Teie 26.01.2024 nr 6-2/1-18

Meie 12.03.2024 nr 7.2-1/24/1318-2

**Ettepanekute esitamine Häädemeeste valla  
üldplaneeringu ja keskkonnamõju  
strateegilise hindamise (KSH) aruande  
eelnõule**

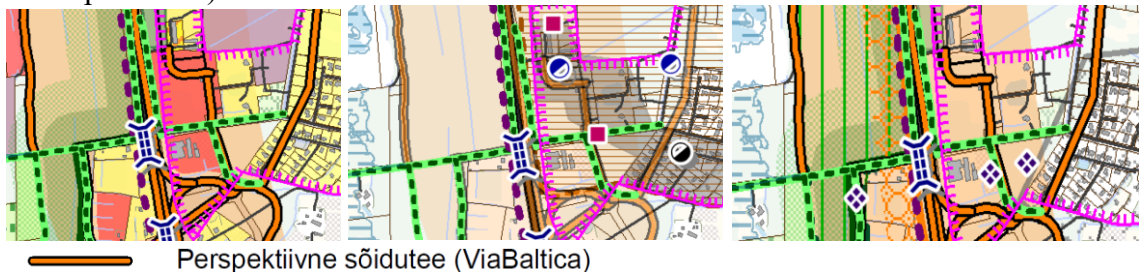
15. Joonisele on kantud leppemärk „riigi eesvool“. Korrigeerida mõistet. — Riigi eesvool
16. Joonistele 1-3 (vt allolevad väljavõtted) kantud „*perspektiivne sõidutee (Via Baltica)*“ leppemärgid ei ole üheselt arusaadavad. Lisaks on leppemärgiga tähistatud lõigud, mis ei ole seotud Via Balticaga (nt Golfi tee, Surju metskond 59 kinnistul ja Reiu külas läbi elamupiirkonna).

Loomade läbipääs

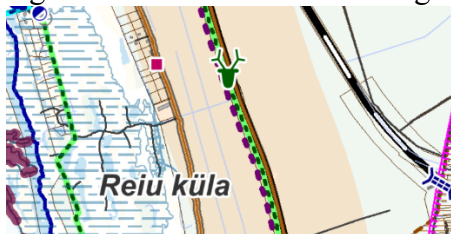
17. Selgusetu on, millise dokumendi alusel on Reiu külas riigiteele nr 4 kavandatud loomade läbipääsu koht. Leppemärgi ja seletuskirja järgi ei ole võimalik üheselt aru saada, kas tegemist on võimaliku ökoduktiga või samatasandilise ületuskohaga.
